**Verslag huishoudelijke elektrische installatie op laagspanning en zeer lage spanning****Algemeen:**

Referentie: 005-20260730-03	Datum controle: 30/07/2026
Keurder: 005

Eigenaar:	Onbekend	EAN-code:	541448820056778920
Adres installatie:	Straatsburglaan 28, 2400 - Mol	Nummer teller(s):	1SAG3105132221
		Distributienetbeheerder installatie:	Fluvius
Datum uitvoering installatie:	☒ Vóór 01/10/1981 ☐ Tussen 01/10/1981 en 01/06/2020 ☐ Vanaf 01/06/2020		
Type:	☒ Wooneenheid ☐ Niet-huishoudelijk ☐ PV ☐ Batterij ☐ Laadpaal

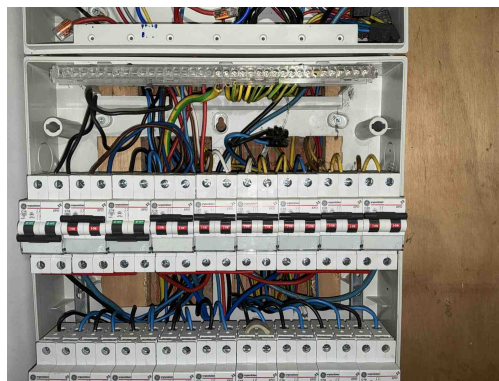
D04 - De hoofddifferentieelstroominrichting is niet verzegelbaar (Boek 1: 4.2.4.3).

Opmerking: Hoofddiff

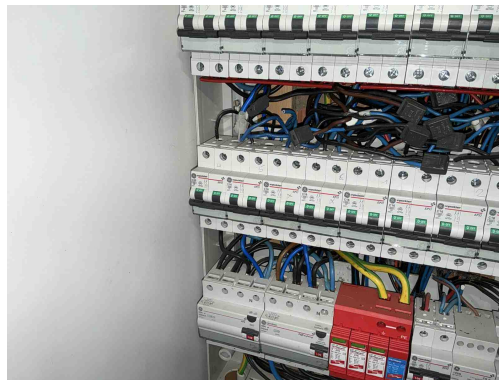
C35 - Er zijn doorverbindingen gemaakt met lusterklemmen; er kon niet aangetoond worden dat deze klemmen geschikt zijn voor de aanwezige spanning, stroom en draadsectie en dat ze "CE" zijn (Boek 1: 1.4.2.1.).

Opmerking: Oa bord 1

T21 - Het elektrisch materieel is niet geplaatst volgens de voorschriften van de fabrikant/ regels van goed vakmanschap . (Boek 1: 1.4.1.3)

Opmerking: Oa ophangschroeven bord 1 en 2

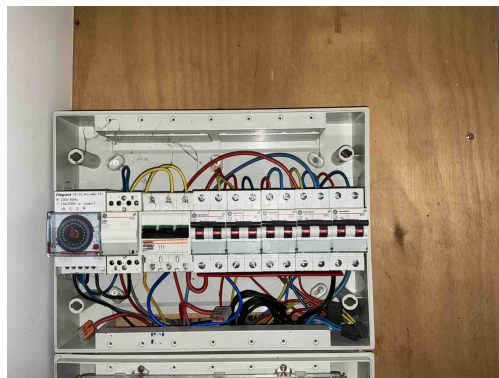
C35 - Er zijn doorverbindingen gemaakt met lusterklemmen; er kon niet aangetoond worden dat deze klemmen geschikt zijn voor de aanwezige spanning, stroom en draadsectie en dat ze "CE" zijn (Boek 1: 1.4.2.1.).

Opmerking: Oa bord 1

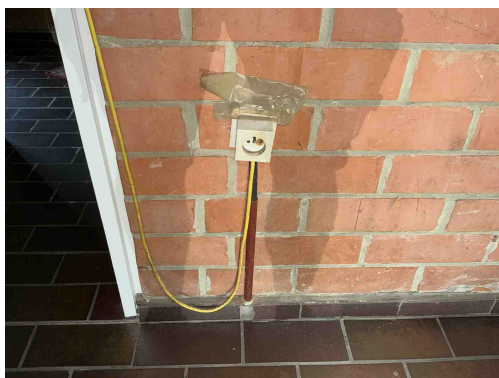
T11 - De contactdozen waarvan de toegekende stroomsterkte maximaal 16A en de toegekende spanning maximaal 250V bedraagt en niet bedoeld zijn voor de voeding van een of meerdere verbruikstoestellen voor een specifiek doel en niet geplaatst zijn in of op schakel- en verdeelborden, beschikken niet of IPXX-D (incl. gemeenschappelijke delen residentieel geheel) (Boek 1: 4.2.2.3/5.3.5.2).

Opmerking: Oa badkamer, slpk 2, slpk 3, slpk 4, garage

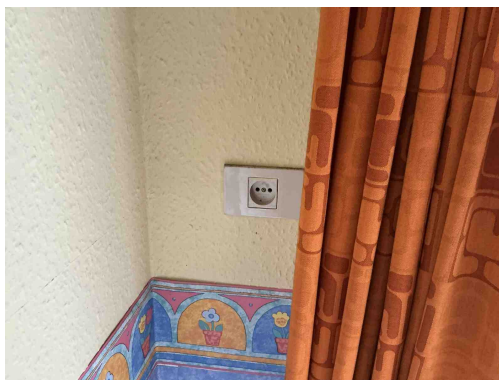
C38 - Het gebruikte kabeltype (snoerkabel) voldoet niet aan de specificaties die van toepassing zijn op voedingsleidingen voor vaste installatie (Boek 1: 1.4.2.1, 5.2.6.2).

Opmerking: Oa garage

B14 - Abnormale opwarming van de beveiligingen, schakelapparatuur, aansluitklemmen (Boek 1: 4.4.1.1).

Opmerking: Oa contactdoos garage

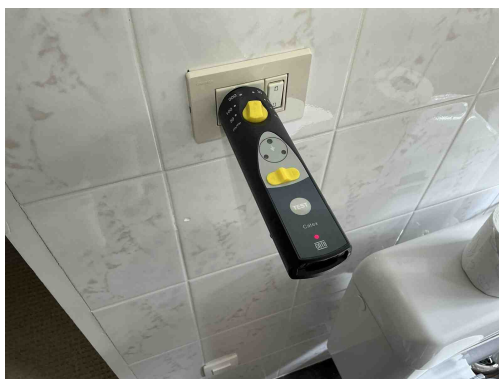
T11 - De contactdozen waarvan de toegekende stroomsterkte maximaal 16A en de toegekende spanning maximaal 250V bedraagt en niet bedoeld zijn voor de voeding van een of meerdere verbruikstoestellen voor een specifiek doel en niet geplaatst zijn in of op schakel- en verdeelborden, beschikken niet of IPXX-D (incl. gemeenschappelijke delen residentieel geheel) (Boek 1: 4.2.2.3/5.3.5.2).

Opmerking: Oa badkamer, slpk 2, slpk 3, slpk 4, garage

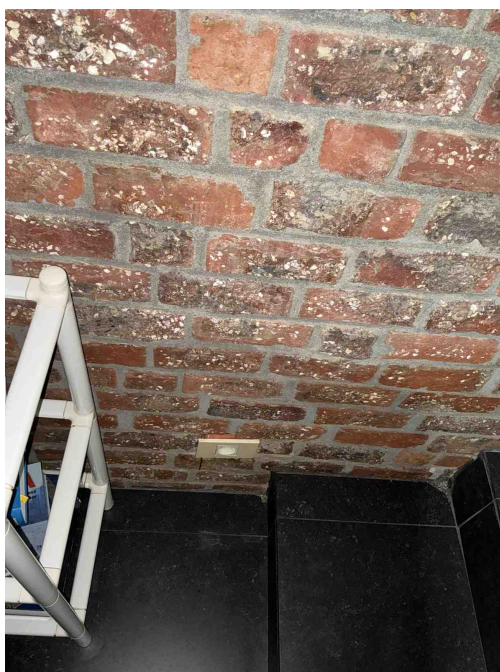
T23 - Het elektrisch materiaal is beschadigd. (Boek 1: 1.4.1.3).
Opmerking: Oa armatuur slpk 3, aftakdoos zitruimte

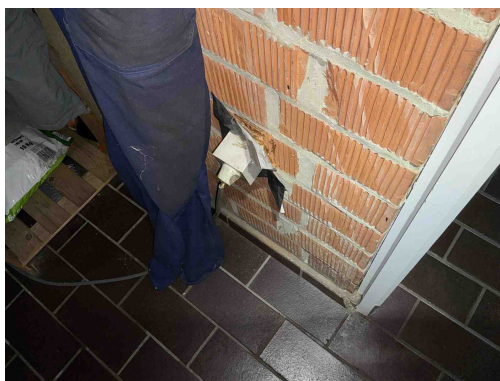
T10 - Bepaalde contactdozen en/of schakelaars zijn niet degelijk bevestigd (Boek 1: 1.4.1.3).
Opmerking: Oa zitkuil, wc, garage

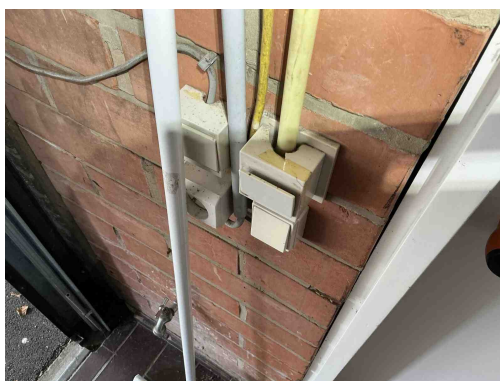
T10 - Bepaalde contactdozen en/of schakelaars zijn niet degelijk bevestigd (Boek 1: 1.4.1.3).
Opmerking: Oa zitkuil, wc, garage

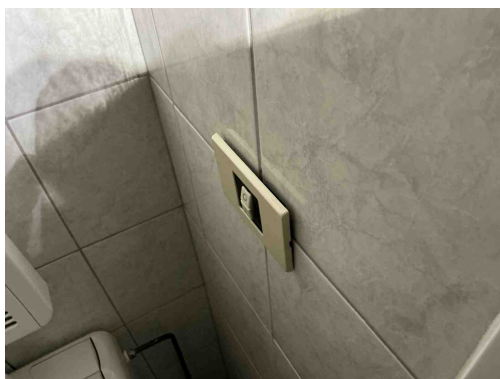
T10 - Bepaalde contactdozen en/of schakelaars zijn niet degelijk bevestigd (Boek 1: 1.4.1.3).
Opmerking: Oa zitkuil, wc, garage

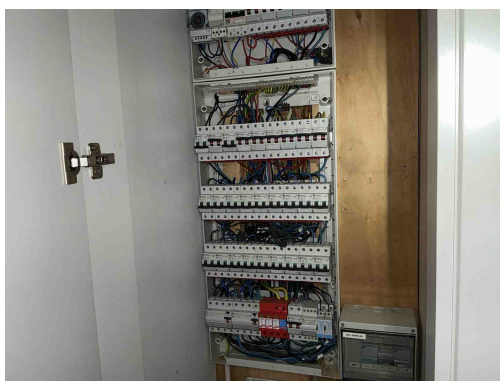
T10 - Bepaalde contactdozen en/of schakelaars zijn niet degelijk bevestigd (Boek 1: 1.4.1.3).
Opmerking: Oa zitkuil, wc, garage
